**Gara europea a procedura aperta per l'affidamento di servizi di ingegneria
inerenti all'intervento denominato "Passante di Bologna" relativo al
potenziamento in sede del sistema Autostradale / Tangenziale dal Km 8+750 al
Km 22+100 dell'Autostrada A14 Bologna – Taranto**

Tender 45381

**MODIFICHE AL PROGETTO DEFINITIVO DEPOSITATO IN CONFERENZA DI
SERVIZI**

Figura 1: nuova sezione tipica

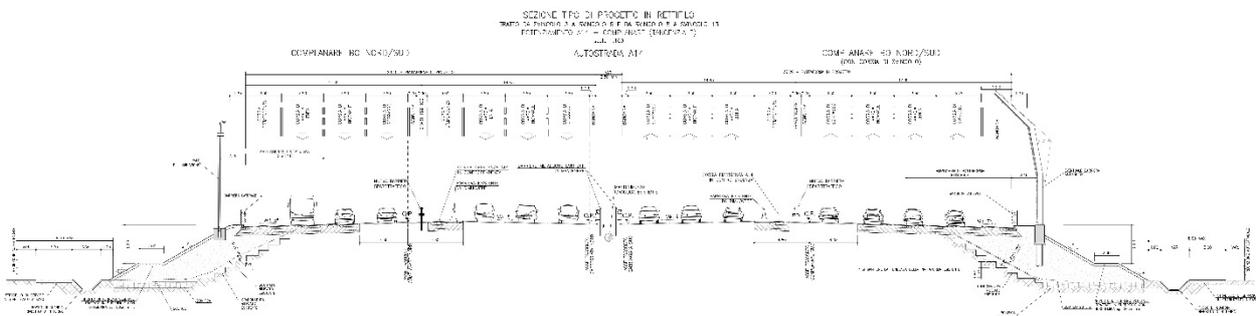
MODIFICA DELLA SEZIONE STRADALE TIPICA

Si prevede il ritorno alla configurazione geometrica del Passante "Originale" che prevede:

- Sezione autostradale tipica: 3 corsie più corsia di emergenza per senso di marcia;
- Sezione tangenziale tipica: 3 corsie più corsia di emergenza per senso di marcia (da inizio intervento allo svincolo 6 e dallo svincolo 8 a fine intervento);
- Sezione tangenziale tipica: 4 corsie più corsia di emergenza per senso di marcia (da svincolo 6 a svincolo 8);

Figura 2: nuovo Viadotto Reno, planimetria stradale

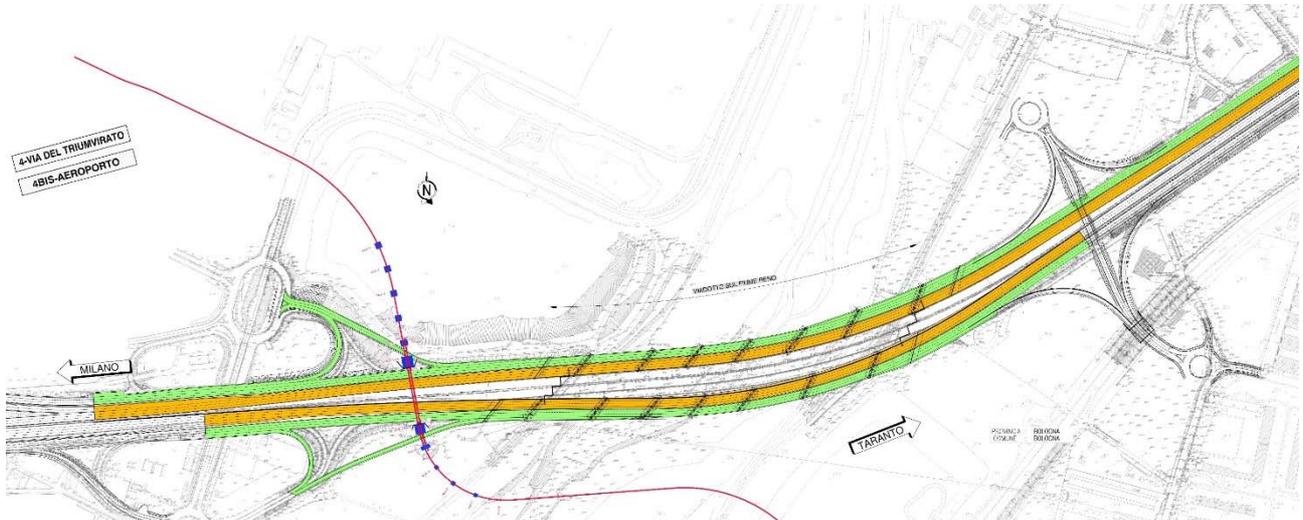
Diversamente dal Progetto depositato, che prevede l'ampliamento delle attuali fondazioni e impalcati, si prevede la demolizione e ricostruzione, in conformità alle prescrizioni contenute nelle NTC2018.

La nuova soluzione si configura come una variante plano-altimetrica dell'attuale tracciato per un tratto di circa 2km con creazione di una "varice". E' prevista la realizzazione di due ponti nuovi di cui in prima

fase si realizza la parte, che ospiterà le tangenziali, completamente esterna all'attuale sedime. In seconda fase è previsto il completamento dei ponti e la solidarizzazione di fondazioni, pulvini e impalcati. Si procederà quindi con l'apertura al traffico in configurazione definitiva e la successiva demolizione dei ponti dell'autostrada esistenti.

Figura 3: nuovo viadotto Reno, sezione trasversale

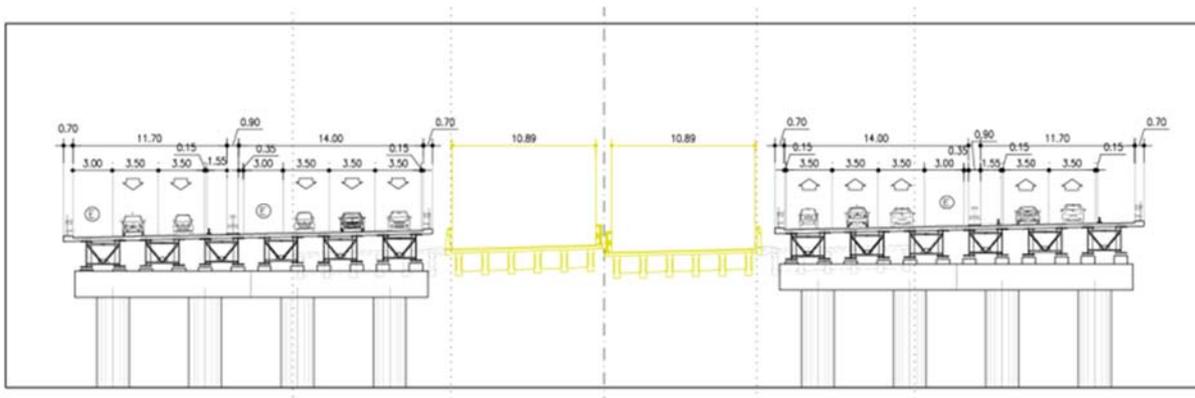
Le pile sono state inclinate secondo il flusso della corrente e allineate fra loro nelle pile più centrali. Solo le due pile dell'asse sud verso la spalla est (da una parte e l'altra dell'argine) sono inclinate diversamente per diminuire l'inclinazione reciproca tra pila ed asse tracciato.

Figura 5: nuovo Viadotto Reno, pali-pila

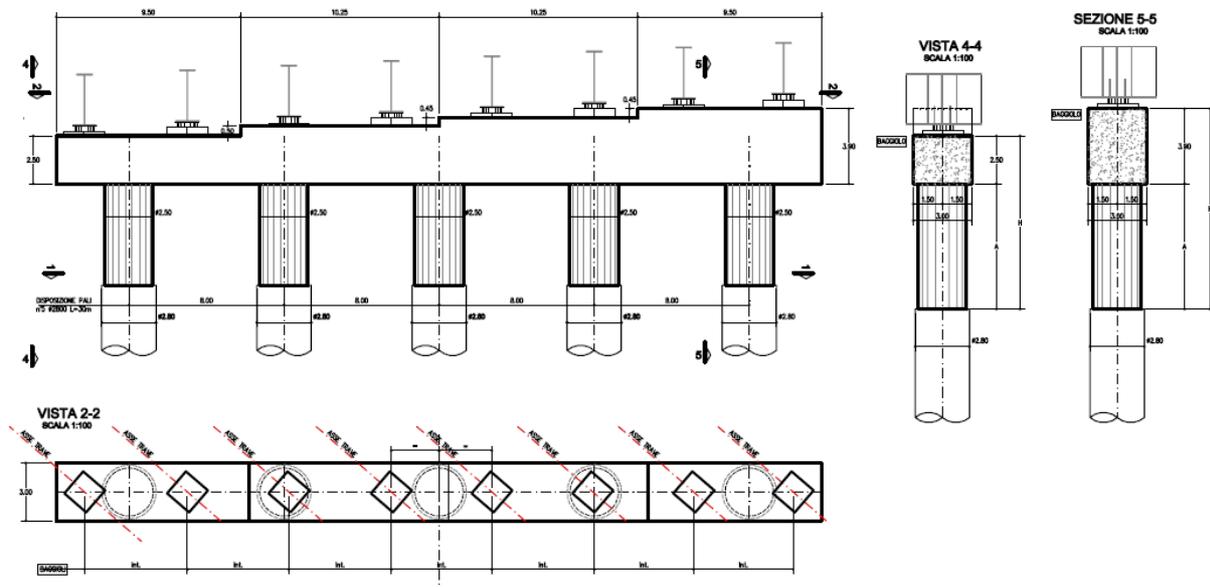
I fusti pila sono collegati in sommità da un pulvino avente sezione trasversale rettangolare 3.00 m x 2.50 m.

Ciascuna fondazione è costituita da cinque pali pila di diametro pari a 2.80 m

Figura 6: nuovo viadotto Savena, profilo longitudinale

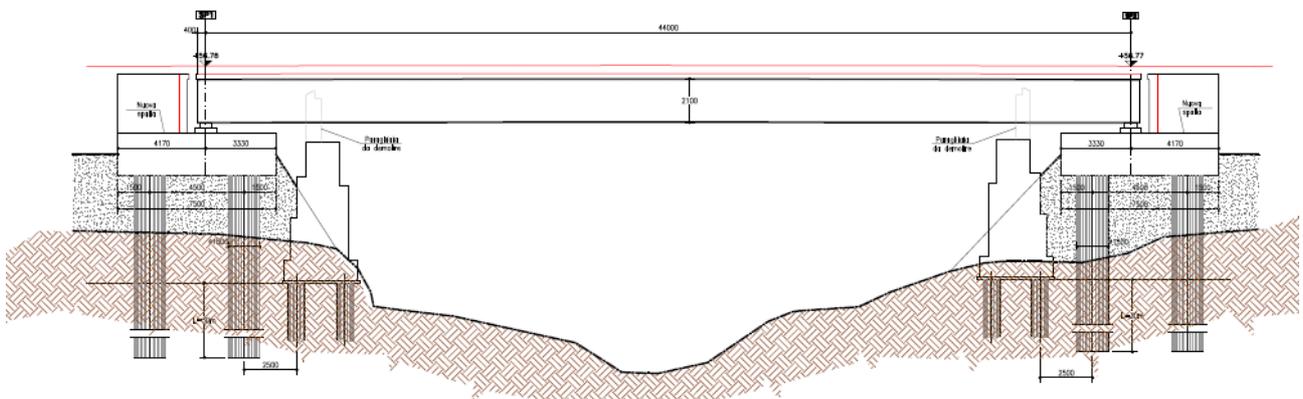
Al fine di garantire il franco idraulico previsto da NTC2018 (pari a 1,5m) si rende necessaria una variante altimetrica di sviluppo di circa 450m.

Si realizzeranno due nuovi impalcati (a sezione mista acciaio-clt con soletta collaborante), uno a sostegno della carreggiata nord (A14 + TG.LE), uno a sostegno della carreggiata sud (A4 + TG.LE). La nuova luce di calcolo è pari a 44m (contro i 32m dell'attuale) e sono sostenuti da 22 travi (12 carreggiata nord – 10 carreggiata sud) di altezza pari a 2,1m.

Figura 7: nuovo viadotto Savena, planimetria stradale

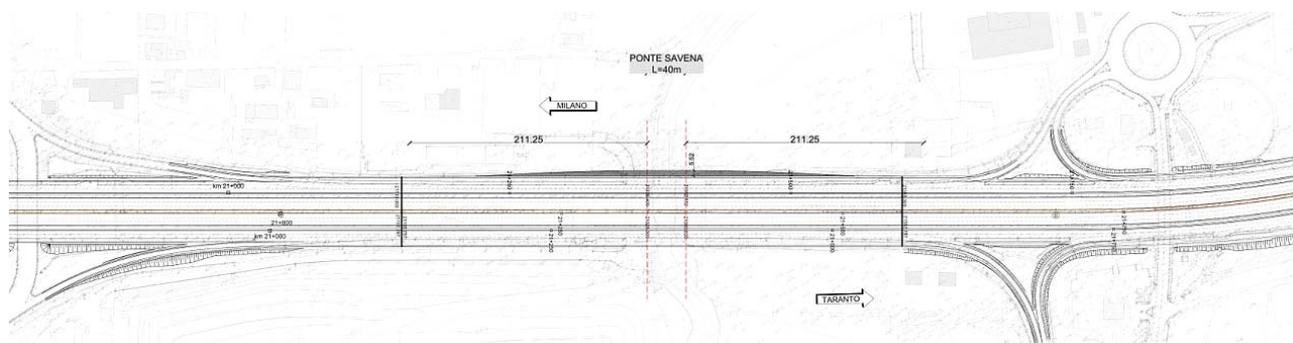
Si prevede di non riutilizzare le spalle esistenti, costruendone delle nuove (sostenute da una doppia fila di pali di D=1,5m) dietro alle attuali, e demolendole parzialmente.

Per poter garantire l'esecuzione nelle condizioni di traffico minime concordate, è necessario realizzare un maggior ampliamento sul lato della carreggiata nord, atto ad ospitare la tangenziale nord nel periodo di costruzione. Questo maggior ampliamento, in configurazione finale verrà utilizzato inserendo un tronco di scambio e «zebrando» la parte pavimentata in eccesso.

Figura 8: galleria San Donnino, individuazione setto centrale da eliminare

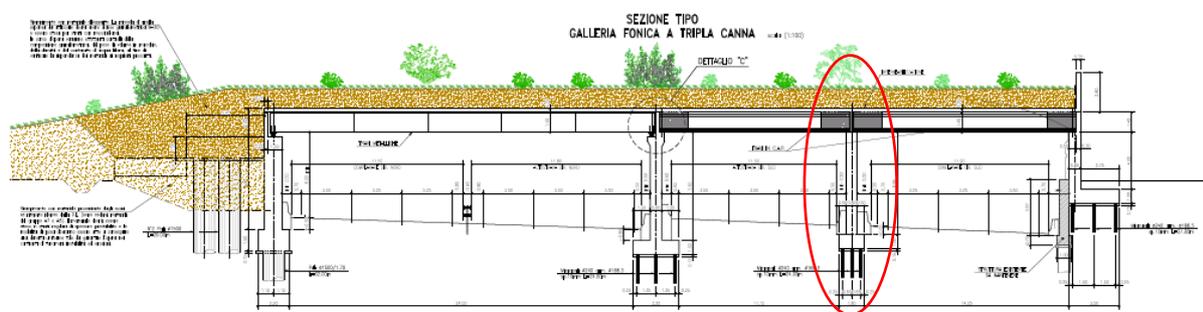
Diversamente da quanto previsto nel Progetto depositato, si prevede una modifica strutturale ed impiantistica della galleria San Donnino che prevede l'eliminazione del setto tra A14 e Tangenziale Sud.
